AVIS de l'Agence nationale de sécurité sanitaire de l'alimentation, de l'environnement et du travail

relatif à la demande d'autorisation exceptionnelle d'utiliser pour la production d'eau destinée à la consommation humaine, l'eau des forages F1 à F4 du champ captant de Meulan-en-Yvelines (Yvelines) ne respectant pas la limite de qualité réglementaire pour le chrome dans les eaux brutes

Ces nouvelles étapes s'intégreraient selon le synoptique suivant :

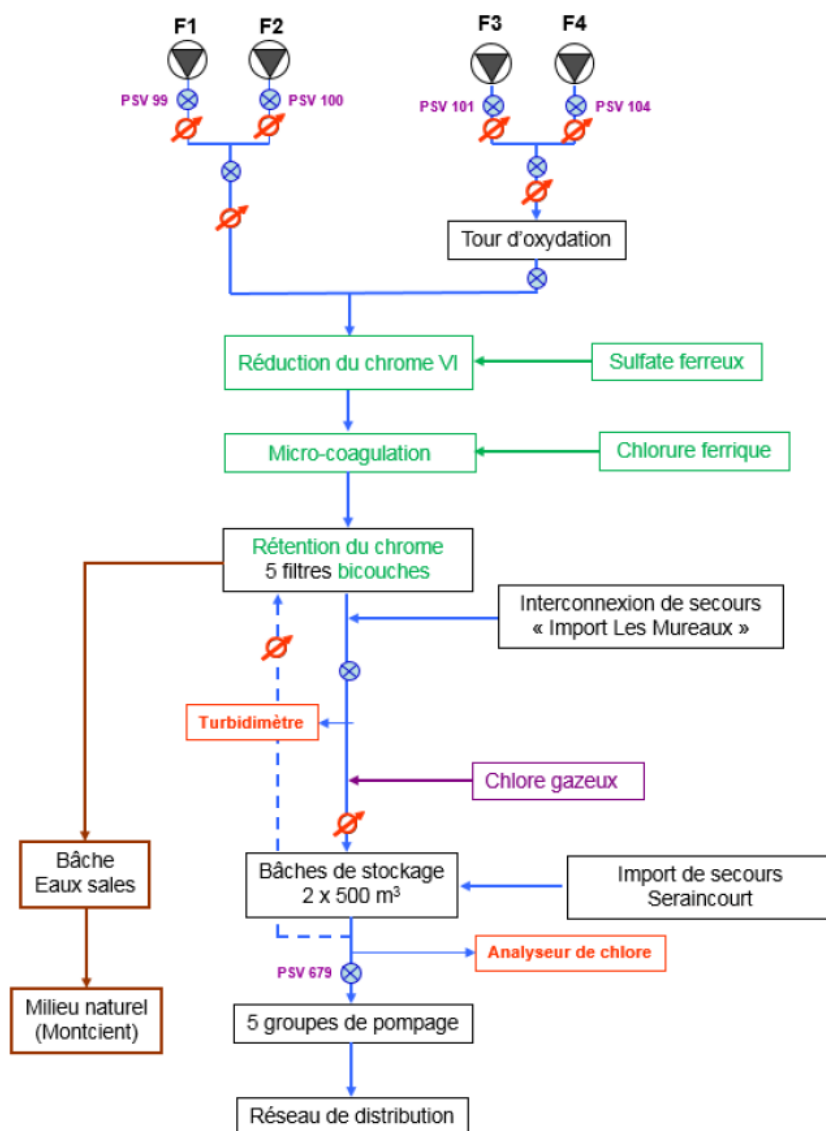
Le CES « Eaux » regrette l'absence de paramètres de dimensionnement des installations de traitement permettant de juger de l'adéquation de la filière avec les objectifs de traitement. Il serait également nécessaire de s'assurer que le dimensionnement des filtres bicouches est adapté pour la matière organique.

Le CES « Eaux » estime que la filière envisagée pour l'élimination du chrome total et du chrome VI est adaptée au regard des essais réalisés par le pétitionnaire, sous réserve de la prise en compte des ajustements suivants :

- augmentation du temps de contact dans la cuve agitée après l'injection de sulfate ferreux ;

- maîtrise du taux de traitement en sulfate ferreux (20 fois la stœchiométrie) compte tenu de la variabilité importante des concentrations en chrome ;
- maîtrise de la plage de pH de précipitation du chrome trivalent ;
- suivi de l'évolution de la qualité de l'eau le long de la filière après l'ajout des réactifs pour les paramètres « Fer » et « Sulfates ».

Dans le cas où la qualité de l'eau en entrée n'est pas maîtrisée, il n'est pas certain que la stœchiométrie proposée permette de garantir en permanence le respect de la limite de $6 \mu\text{g.L}^{-1}$ pour le chrome VI.

Le CES « Eaux » note l'absence d'information sur le devenir des boues et des eaux de lavage. La filière de rejet comportant des boues contenant des quantités de chrome et de fer importantes devrait être adaptée à la sensibilité du milieu récepteur (Montcient).
